Licitación Abreviada 12-2020: Construcción de un ensanche de la alcantarilla de hormigón armado existente sobre calle José E. Rodó y cañada Roubin, y canalizado de hormigón armado de la cañada Roubin, en la ciudad de Mercedes.

CONSULTAS

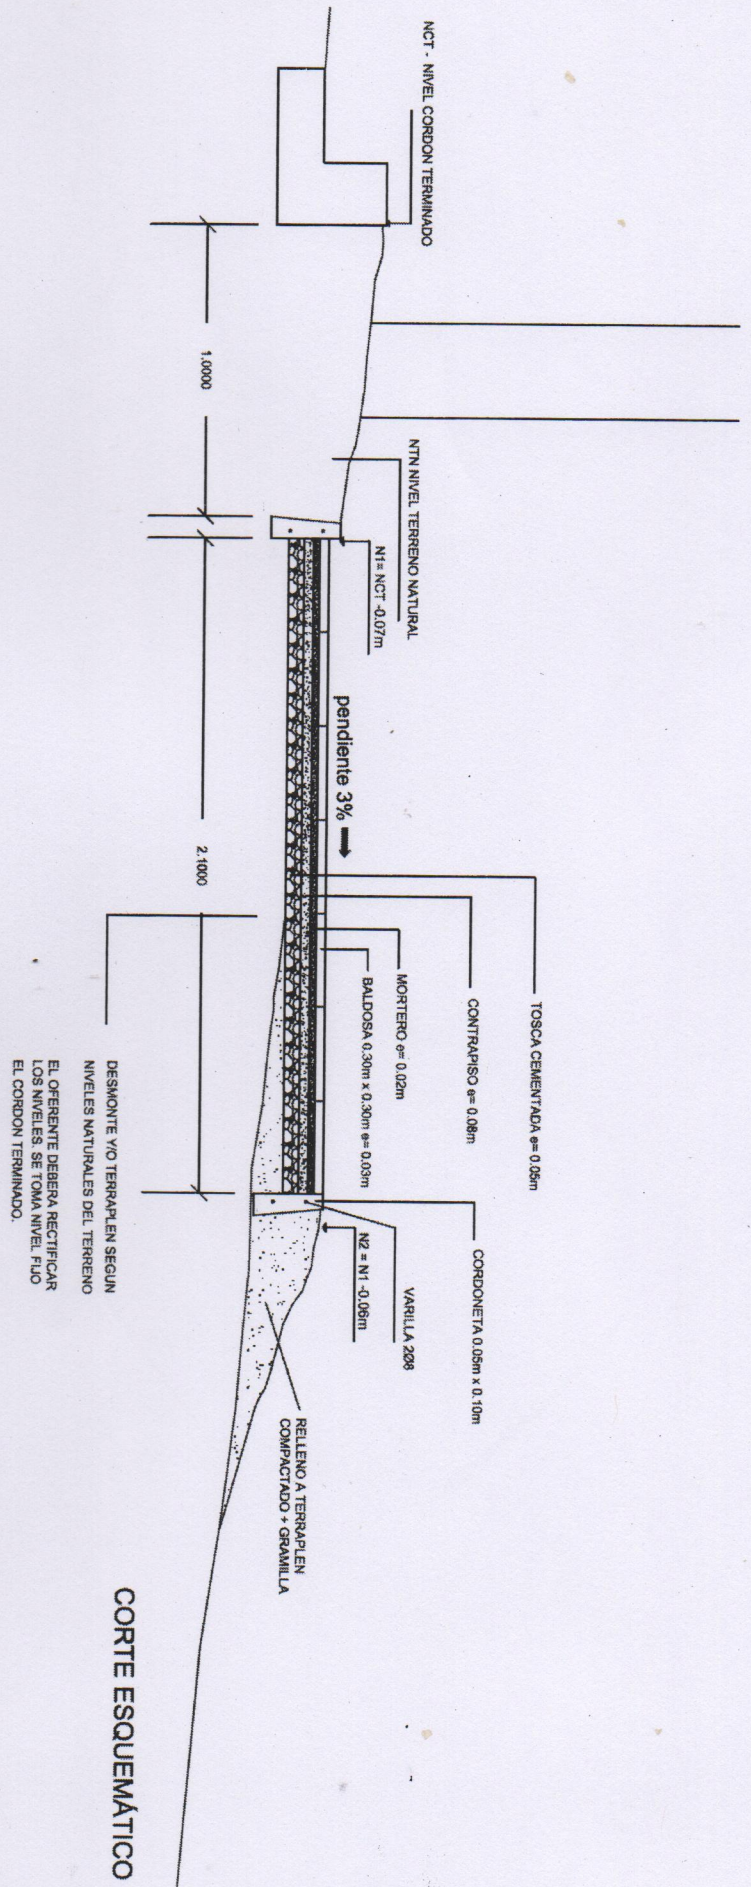
Tienen alguna especificación de la baldosa a utilizar para las veredas de monolítico lavado? También necesitaríamos detalle o especificaciones del contra-piso necesario y base.

Las cordonetas laterales serán de hormigón armado conforme a lo indicado en el Detalle que se adjunta. Se encofrarán mediante dos tablas paralelas de 15cm de alto, dejando los 5cm inferiores libres para que una vez vertido el hormigón sobresalga conformando una especie de zapata, la que quedará oculta por la tierra de los canteros. Llevará armadura central electro-soldada formada por 2 varillas longitudinales Ø 4,2 y verticales Ø4,2 c/25cm (dicha armadura resulta del corte de tiras de malla electro-soldada C42).

Importante: En los tramos en que la cordoneta coincida con nuevo contrapiso armado a ejecutar, se conformará mediante levantes en los extremos de éste, tanto de la malla central como del propio hormigón, a fin de lograr la forma indicada en el detalle.

Fecha: ABOBTO 2020	Formato: A3	07	
Escala: 1/25 - 1/100	Nº de lámina:		
Proyectistas: P. FINOCHIO - V. QUAGLIOTTI			
Dibujante/s: C. HERNÁNDEZ	Revisión: 1		
Archivo: 20201014 LIC_CH.DWG			
REVESTIMIENTO DE HORMIGÓN EN CAÑADA ROUBIN			
ARMADURA

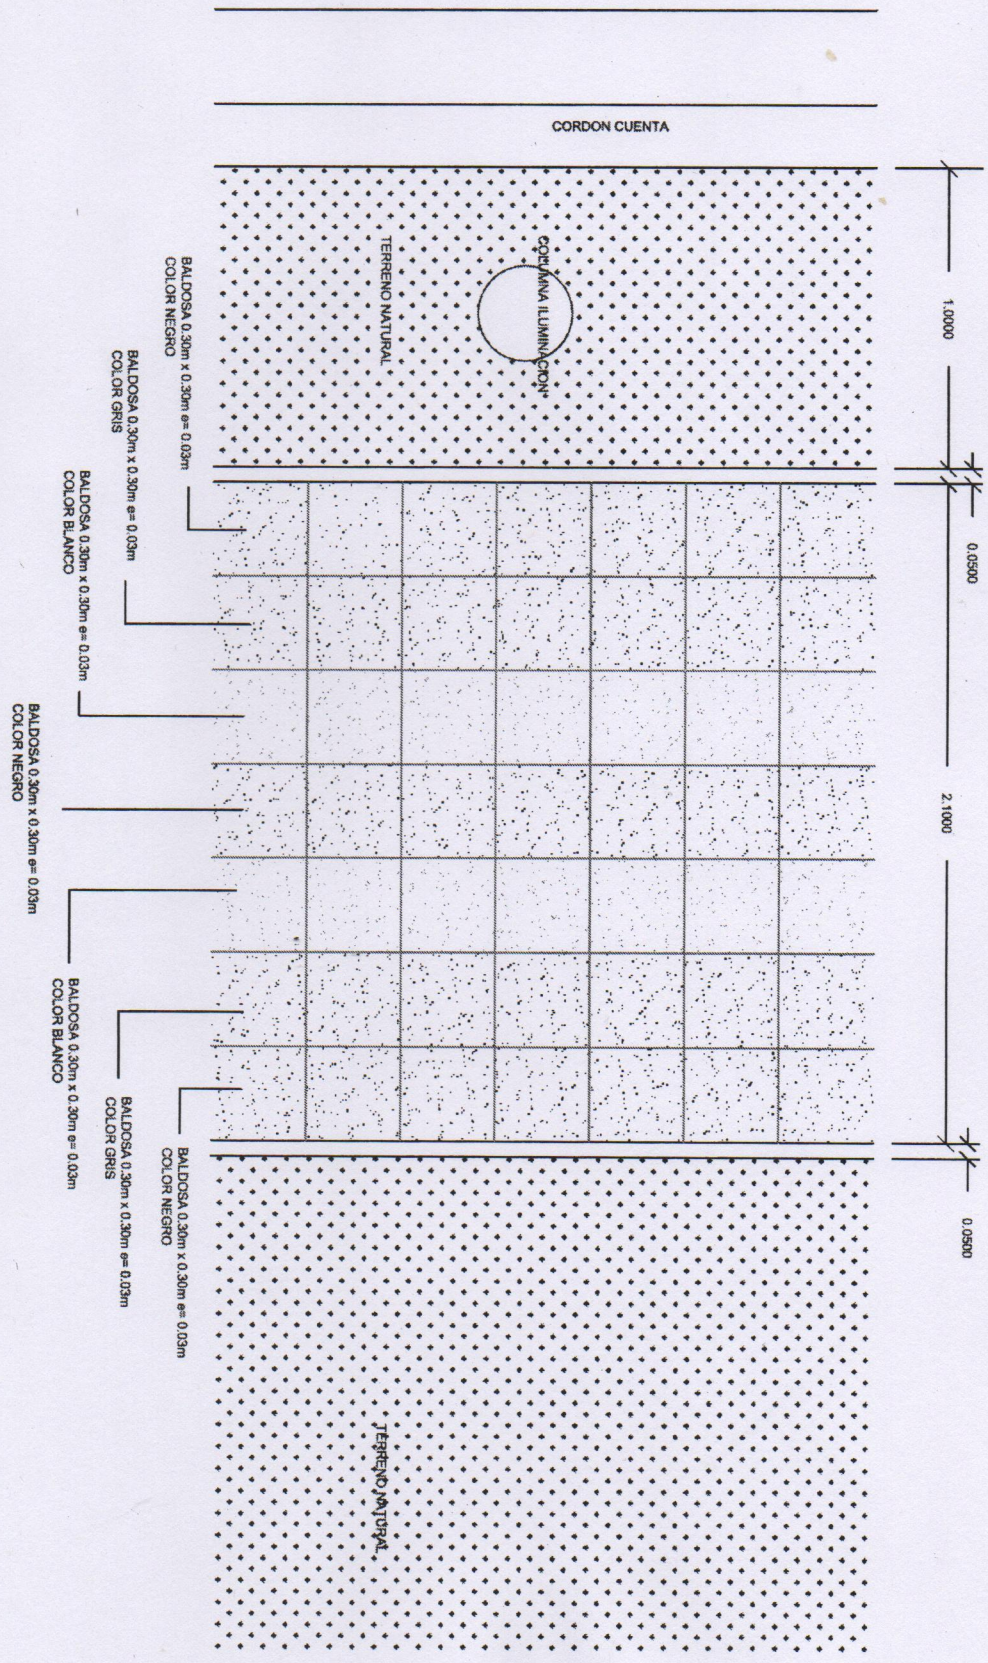
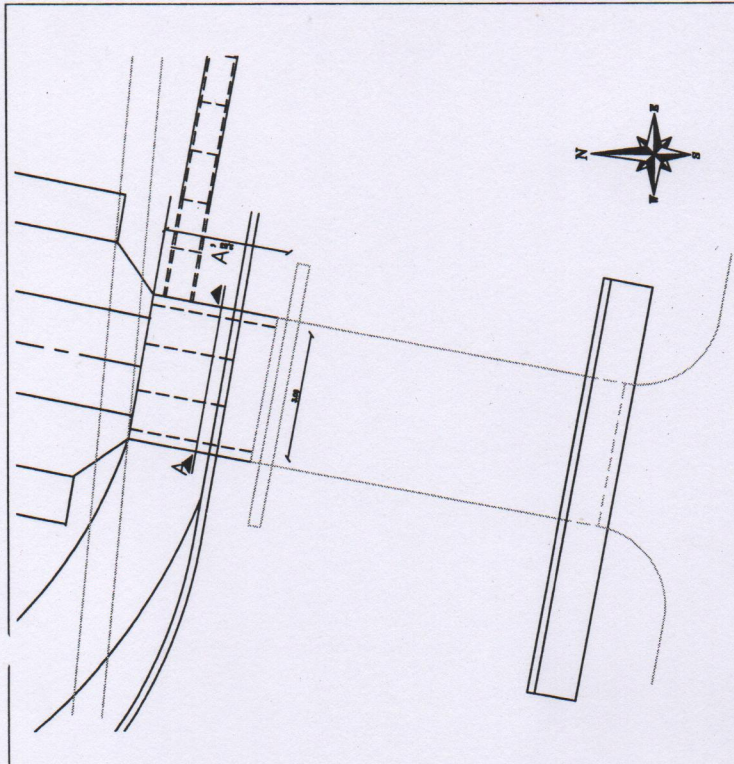
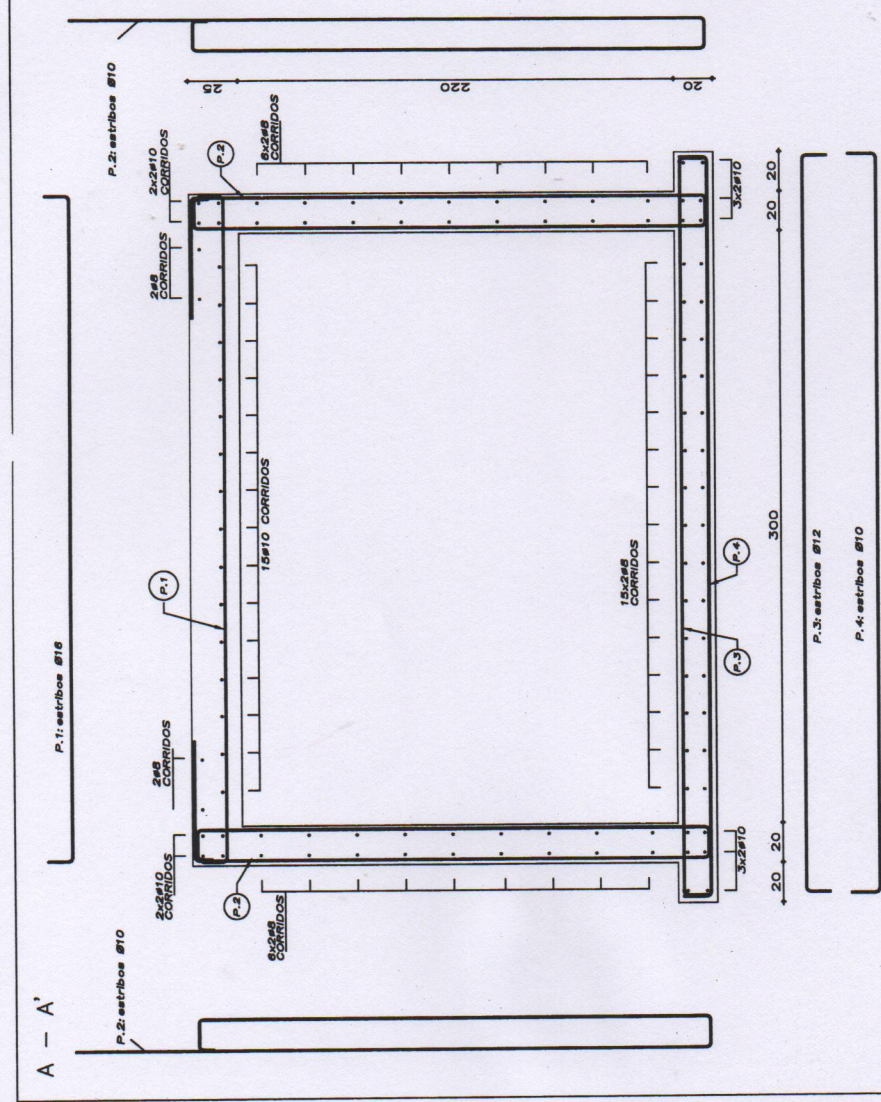
En la lámina de armadura son designados 4 tipos de estribos, de los cuales son indicados que cada uno de ellos tienen una cantidad 641. Queríamos confirmar si esto es correcto.

Se adjunta versión 2 de la lámina N°07 con tabla detalle de las medidas de los estribos.
